**COMMISSION ROYALE DES MONUMENTS ET DES SITES
KONINKLIJKE COMMISSIE VOOR MONUMENTEN EN LANDSCHAPPEN**

Avis* de la C.R.M.S. émis en séance du 15 mars 2017

Adviezen* van de K.C.M.L. uitgebracht in de Vergadering van 15 maart 2017

Demandes d'avis / Aanvragen van advies.

Fig. 1 - Localisation de la Villa Hannecart à l'échelle locale : les flèches jaunes sont les distances par rapport à la zone Natura 2000, les flèches rouges illustrent l'évacuation des eaux (SGS).

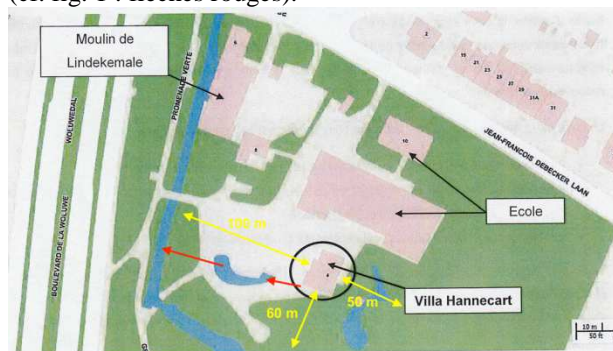
aurait pas de modification significative de la qualité de l'eau approvisionnant le milieu hydrographique du site. Aucun risque sur la zone Natura 2000 n'est évoqué, ni en phase de chantier, ni en phase d'exploitation. Les eaux décanteraient préalablement dans une mare située entre la villa et la Woluwe. Les eaux collectées dans cette mare rejoindraient ensuite la Woluwe via un transfert par nappe alluviale (rem : quid d'une connexion sur le terrain entre la mare et la Woluwe ?).
